委員質問・意見等

第138回定例会（12月3日）受付分

2014.11.22 神城断層地震で直線でない地表地震断層が出現したことを踏まえ、リニアメント説を問う

③敷地近傍 項目 個別断層評価 小項目 真殿坂断層

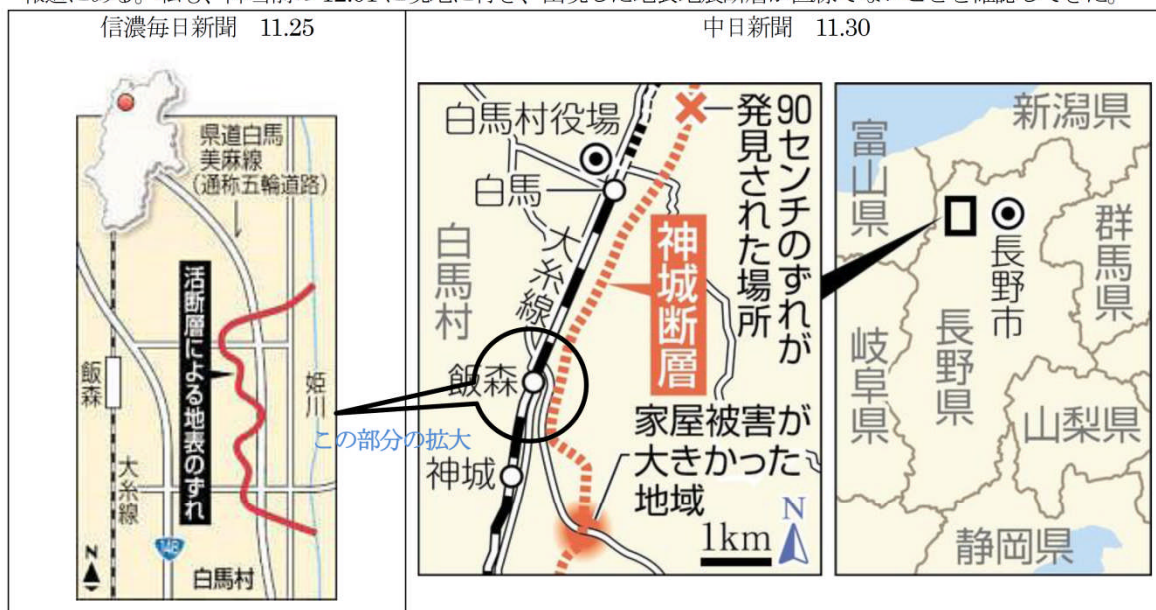
東電は、いずれでも、「リニアメントが認められない」と「阿多鳥浜テフラなどの分布標高がほぼ水平」を主張していた。ほぼ水平説は、北2の斜ボーリングの実施で否定されたが、リニアメントの主張は継続のようである。

神城断層地震で、直線でない地表地震断層が出現した事実が、「リニアメント(直線的な地形)がなければ活断層でない」とする東電主張の誤りを示すと考える。よって以下事項を質問する。

東電に問う。「リニアメントがなければ活断層でない」の誤りを、神城断層地震で出現した直線でない地表地震断層の現実を踏まえて認めるか。認めないならその理由は何か。ほぼ水平説は誤りだったと解して良いか。

規制委に問う。東電リニアメント説に対する判断基準は何か。
